**Arrêt ventilation en chaud sur MSZ-GA et MSZ-FA**

**2 Opérations obligatoires  
HORS TENSION**

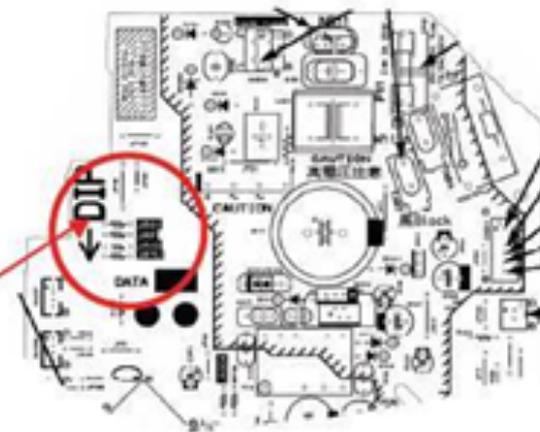
1. Pour arrêter la ventilation en mode chauffage quand le thermostat est "off" (arrêt par la régulation).

**Il faut couper le strap "JR01"**

2. **Il faut impérativement sortir la sonde** par les ouïes pour permettre une mesure plus efficace de la température d'ambiance.

Il faut impérativement mettre l'installation hors tension avant de procéder à la manipulation, sur la carte se trouve le connecteur JR01 qui ressemble à une petite résistance.

Il faudra couper un des 2 côtés de ce connecteur et bien le décaler de la carte afin qu'elle ne soit plus en contact.

Pour finir, juste à côté de son emplacement initial il y a un évent par lequel il faudra sortir la sonde afin qu'elle prenne bien la température de la pièce et ne pose pas de problème de régulation.
